TECH-25004-CTE17-4.2

Proposition pour la révision de la prescription technique uniforme applicable à l'accessibilité du système ferroviaire pour les personnes handicapées et les personnes à mobilité réduite

PTU PMR

TECH-25004 Annexe 1

Figure G1 : Configuration du maillage horizontal

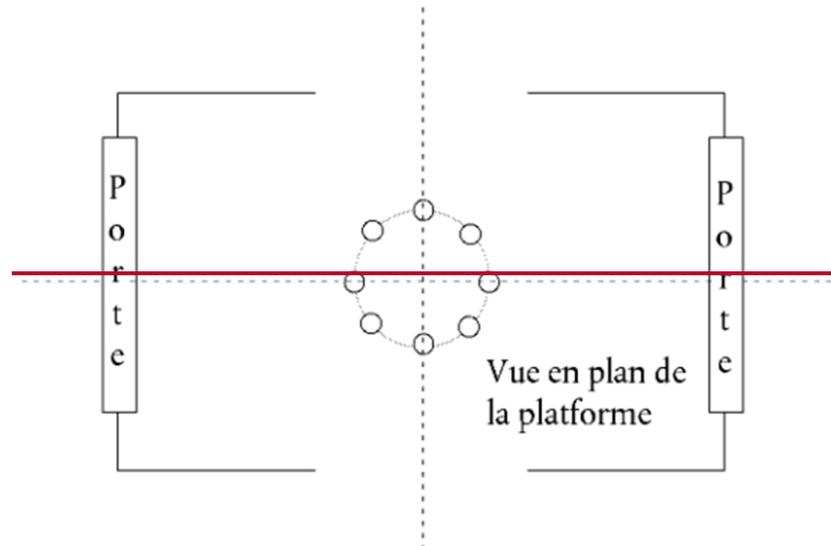
~~Essais à réaliser avec un maillage horizontal (tous les microphones sont placés à la même distance au-dessus du sol, comme le montre la figure G1). La moyenne des relevés des huit microphones sera utilisée pour l'évaluation.~~

Figure H1 — Hauteur libre des sièges prioritaires

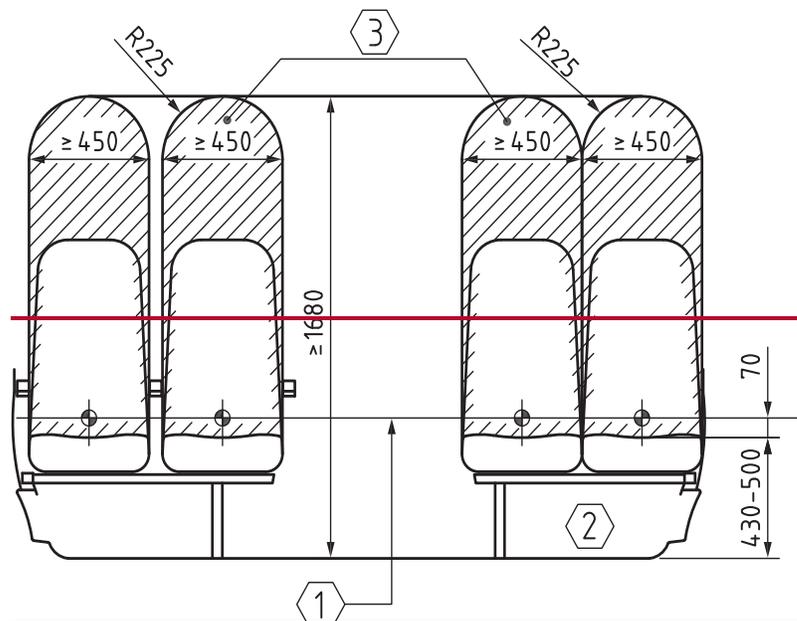
- 8) La largeur d'assise utile minimale du siège prioritaire est de 450 mm (voir [spécification visée à l'appendice A, index \[16\]figure H1](#)).
- 9) Le haut de l'assise de chaque siège prioritaire, mesurée au bord avant du siège, doit se trouver entre 430 et 500 mm au-dessus du niveau du sol.

Figure H2 – Sièges prioritaires à orientation unique

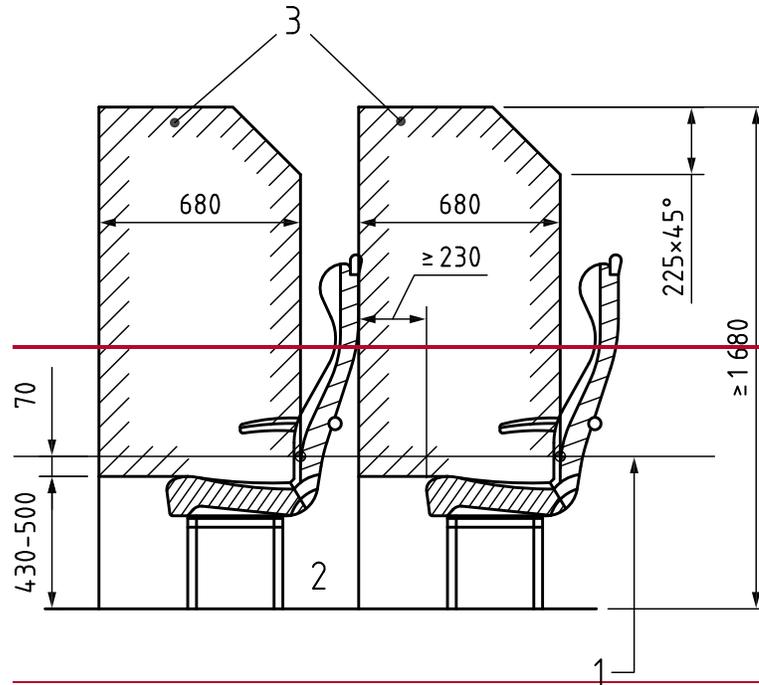
- 1) Lorsque les sièges prioritaires ont tous la même orientation, l'espace libre devant chaque siège doit être conforme à la [spécification visée à l'appendice A, index \[16\]figure H2.](#)
- 2) La distance minimale entre l'avant du dossier et le plan vertical passant par la partie la plus à l'arrière du siège précédent est de 680 mm ; il est à noter que l'espacement entre sièges se mesure au centre du siège, 70 mm au-dessus du point où l'assise et le dossier se rencontrent.
- 3) Un espace libre minimal de 230 mm doit également exister entre le bord avant de l'assise du siège et le plan vertical passant par la partie la plus à l'arrière du siège précédent.

Figure H3 – Sièges prioritaires face à face

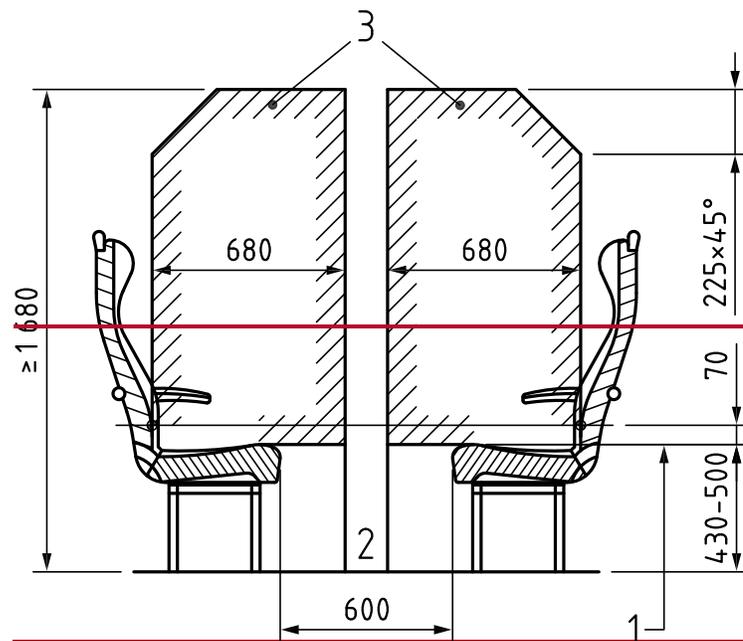
- 1) Lorsque des sièges prioritaires sont disposés face à face, la distance minimale entre les bords avant de l'assise des sièges est de 600 mm (voir [spécification visée à l'appendice A, index \[16\]figure H3](#)). Cette distance doit être respectée même si l'un des sièges se faisant face n'est pas un siège prioritaire.
- 2) Lorsqu'une table est placée entre des sièges prioritaires disposés face à face, la distance horizontale minimale entre le bord avant de l'assise et le bord le plus proche de la table est de 230 mm (voir [spécification visée à l'appendice A, index \[16\]figure H4](#)). Si l'un des sièges se faisant face n'est pas un siège prioritaire, la distance jusqu'à la table peut être réduite à condition que la distance entre les bords avant des assises reste de 600 mm. Les tables fixées aux parois dont la longueur ne dépasse pas l'axe

Figure I1 — Place pour fauteuil roulant dans une disposition en vis à vis

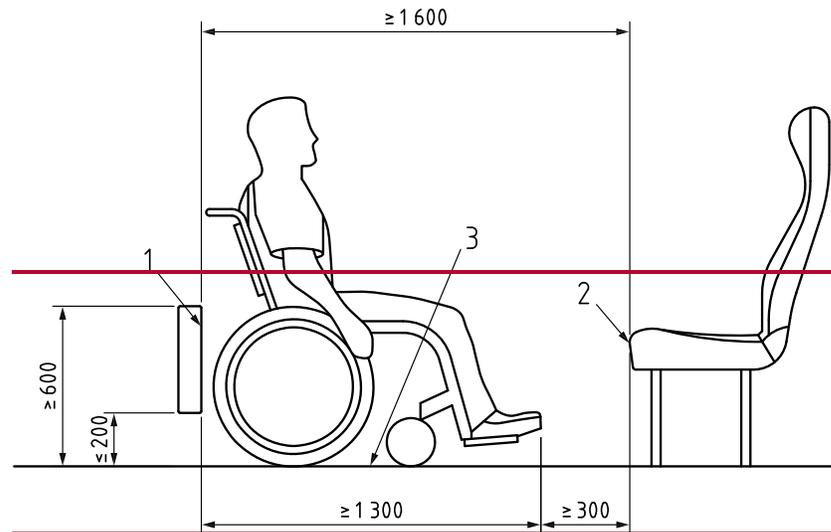
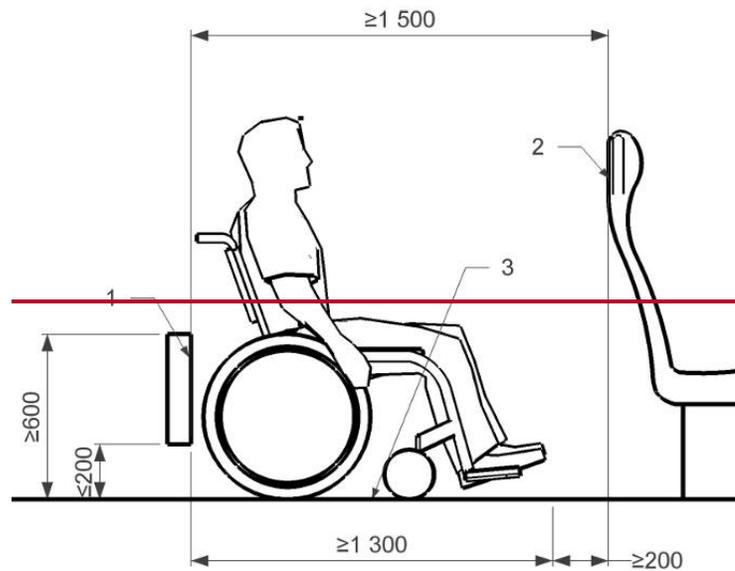
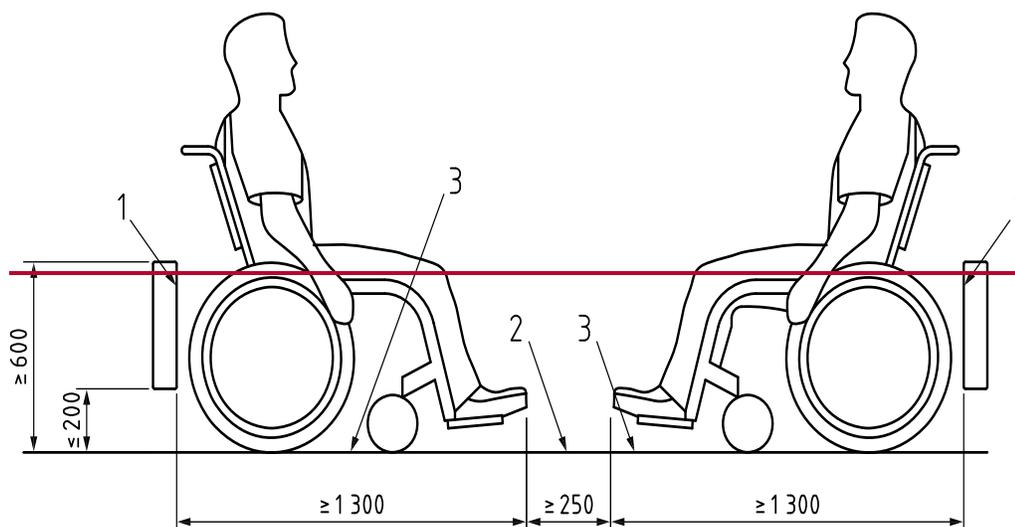
- 4) La distance minimale, sur le plan longitudinal, entre le dos de la place pour fauteuil roulant et la surface suivante doit être conforme [à la spécification visée à l'appendice A, index \[16\]](#) ~~aux figures I1 à I3 de l'appendice I~~.

Figure 14 – Deux places adjacentes pour fauteuils roulants (applicable uniquement au matériel roulant réaménagé/renouvelé)

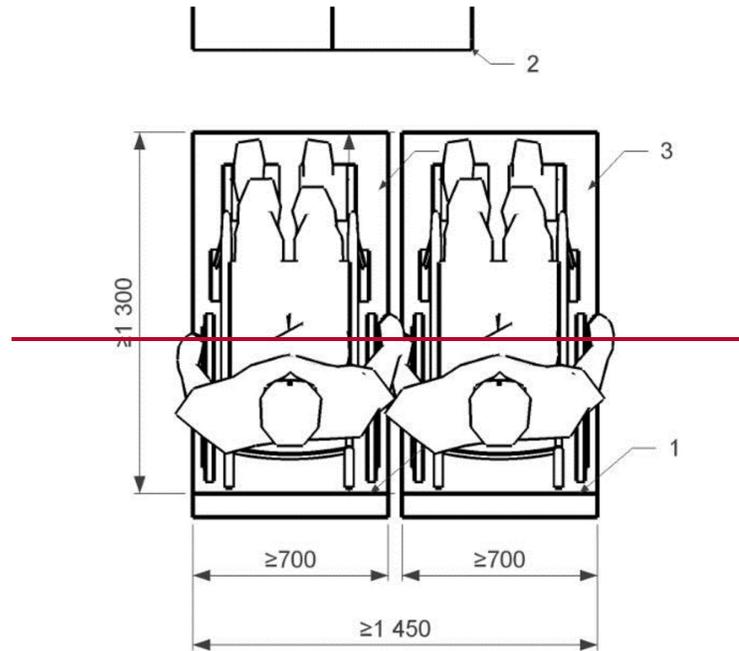
L'installation de places pour fauteuils roulants n'est exigée que lorsque la disposition des sièges est modifiée dans une rame de train complète. Toutefois, si la porte d'entrée ou les couloirs ne peuvent ~~pas~~ être modifiés pour permettre l'accès de fauteuils roulants, il n'est pas nécessaire de prévoir de places pour fauteuils roulants même si la disposition des sièges est modifiée. Les places pour fauteuils roulants créées dans un matériel roulant existant peuvent être ~~aménagées~~ disposées conformément à a spécification mentionnée à l'appendice A, index [16]. ~~l'appendice I, figure I4.~~

Figure J1 — Largeur minimale du couloir depuis le niveau du sol jusqu'à une hauteur de 1 000 mm

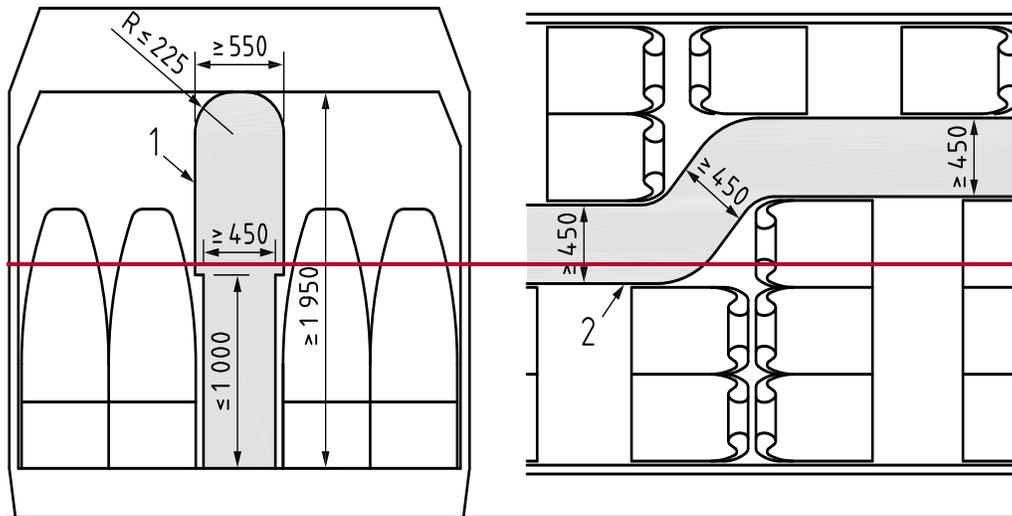
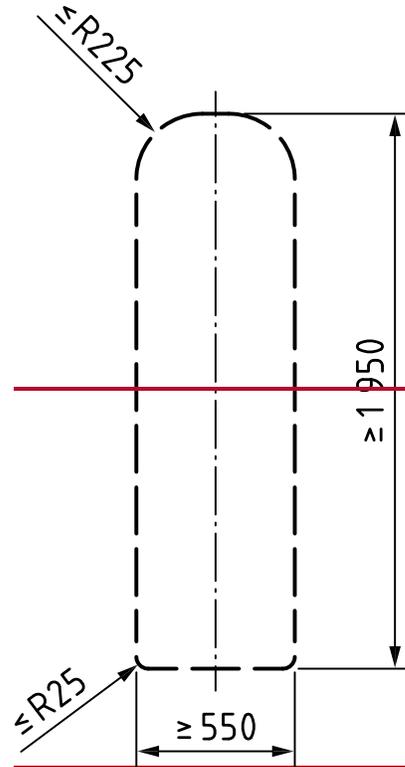
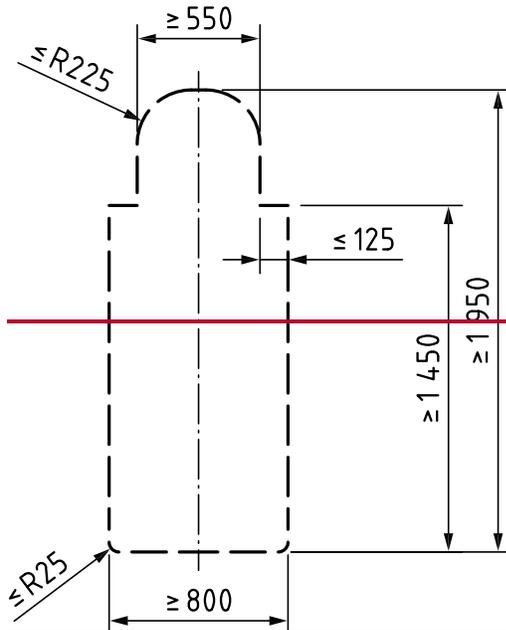
- ~~être conforme à la figure J1 de l'appendice J~~ sur toute la longueur des voitures,
 - ~~être conforme à la figure J2 de l'appendice J~~ entre les voitures d'une rame,

- ~~être conforme à la figure J3 de l'appendice J pour accéder aux~~ en direction et à partir des portes accessibles en fauteuil roulant, ~~aux~~ des places pour fauteuils roulants et ~~aux~~ des zones accessibles en fauteuil roulant, y compris ~~pour accéder aux~~ des compartiments de places couchées et ~~aux~~ des toilettes accessibles à tous, le cas échéant.

Figure L1—Portée d'une personne en fauteuil roulant

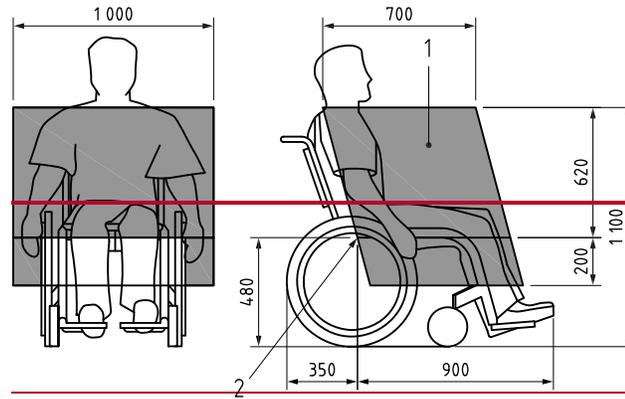
- 12) Le dispositif de demande d'aide~~d'appel~~ doit être placé de manière à être aisément accessible à l'utilisateur du fauteuil roulant, comme cela est illustré à la spécification visée à l'annexe A, index [9]~~figure L1 de l'appendice L.~~
